Mission régionale d'autorité environnementale  
ÎLE-DE-FRANCE

**Avis délibéré**  
**sur le projet de plan local d'urbanisme de Vincennes (94)**  
**à l'occasion de sa mise en compatibilité**

N°MRAe APPIF-2022-015  
en date du 10/03/2022

Figure 8: Exposition aux pollutions sonores sur le secteur de la mise en compatibilité (source: Bruitparif)

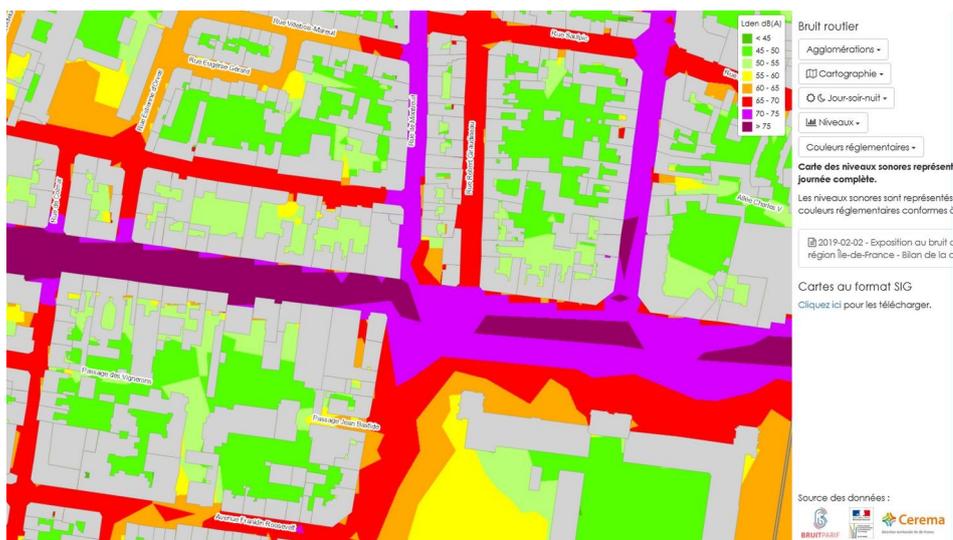
La MRAe constate que le projet se situe, d'après les données de Bruitparif (figure 8), dans un secteur exposé à des pollutions sonores élevées .

Le PLU permet la réalisation de 70 logements contre 11 existants. La MRAe note donc que le projet déclenchant la mise en compatibilité exposera à des pollutions sonores élevées 59 logements supplémentaires par rapport à la situation existante.

Le rapport de présentation indique que le niveau d'incidence du projet sur les pollutions sonores est sans incidence et que la mise en compatibilité « ne peut pas avoir un impact fort permettant de diminuer ces nuisances sonores et que le PLU prévoit déjà d'intégrer une isolation contre cette nuisance » (p.120). Pour la MRAe, au-delà du simple renvoi aux mesures d'isolation constructives, il importe d'examiner dès le stade du PLU et d'y prévoir toute disposition permettant d'éviter ou de réduire l'exposition des futurs habitants aux pollutions sonores. Il convient de rappeler que l'organisation mondiale de la santé a publié en 2018 ses lignes directrices relatives au bruit dans l'environnement. Elle y indique notamment concernant les pollutions sonores liées au trafic routier « Un niveau supérieur à 53 décibels  $L_{den}$  est associé à des effets néfastes sur la santé ». La MRAe rappelle que la zone du projet mais également d'une partie de l'avenue de Paris connaissent des valeurs moyennes le jour susceptibles de dépasser 75 dB.

**(4) La MRAe recommande de compléter les dispositions du règlement du PLU afin d'éviter et, à défaut, de réduire le niveau de pollutions sonores auquel seront exposés les futurs habitants de la zone de projet mais également des autres secteurs concernés par des pollutions sonores très élevées au regard des valeurs cibles fixées par l'Organisation mondiale de la santé.**
